PROJEKT ZAGOSPODAROWANIA TERENU - zamienny

"Przebudowa ulicy Świerkowej w Suwałkach na odcinku od ul. Kolejowej do ul. Papieża Jana Pawła II"

Investor:	Gmina Miasto Suwałki ul. Mickiewicza 1, 16-400 Suwałki
Nazwa Zadania:	Przebudowa ulicy Świerkowej w Suwałkach na odcinku od ul. Kolejowej do ul. Papieża Jana Pawła II
Rysunek:	Projekt zagospodarowania terenu - zamienny
Projektant br. drogowej	mgr inż. Grażyna Wandzioch
Podpis:	upr. projektanta nr SUW-118/89

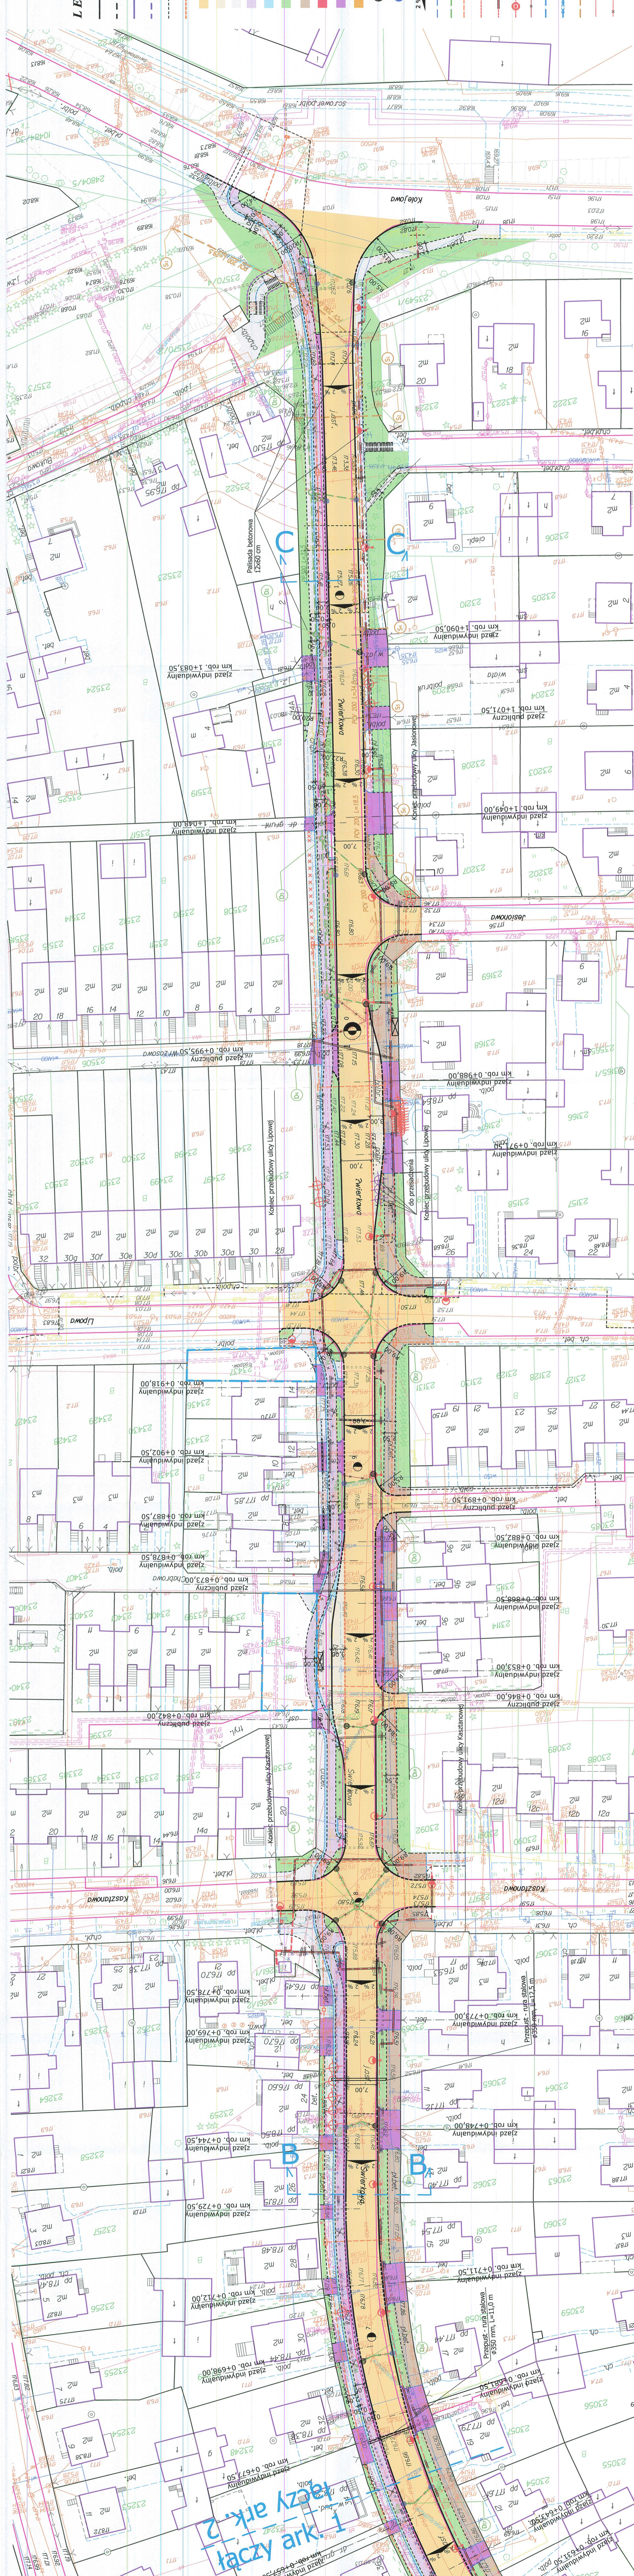
- Zmiany dotyczą:
- dróg rowerowych
 - zatek autobusowych
 - parkingów
 - przebudowy skrzyżowań
 - ciągów pieszo-rowerowych
 - chodników
 - przebiegu ulicy w planie

Wprowadzone zmiany do zaopiniowanego projektu budowlanego w zakresie rozwiązań drogowych są nieistotne w rozumieniu art. 56a ustawy z dnia 07.07.1994 r. - Prawo budowlane.
